Hydrauliikkaliitännöjen tarkastus

Kuva 1: CSC 3182 600 121 → 3182 654 165
Hydrauliikkaliitännän halkaisija 11,7 mm

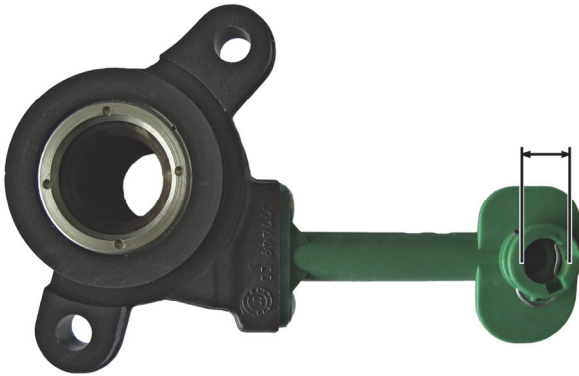
Mikäli vääränkokoisella hydrauliikkaliitännällä varustettu irrotinyksikkö asennetaan, tuloksena voi olla nestevuotoja. Tämän vuoksi varmista ennen asennusta, että vaihdettavan osan muoto on sama ja hydrauliikkaliitännän halkaisija on yhtä suuri kuin vaihdettavassa osassa.
